## 2<sup>ème</sup> session - Thème 3

# La récupérabilité et la fermeture- Question 3

■ *Stratégie de démonstration de la récupérabilité des colis*

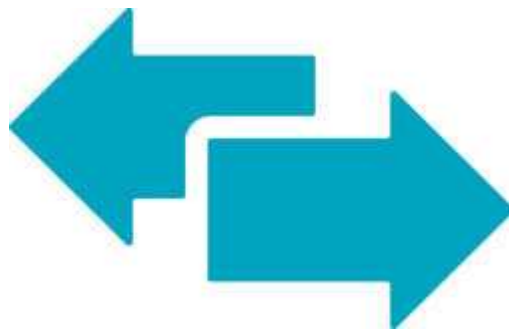
■ L'IRSN estime pertinente cette stratégie de **démonstration progressive** de la récupérabilité, en Laboratoire souterrain puis en phase pilote.
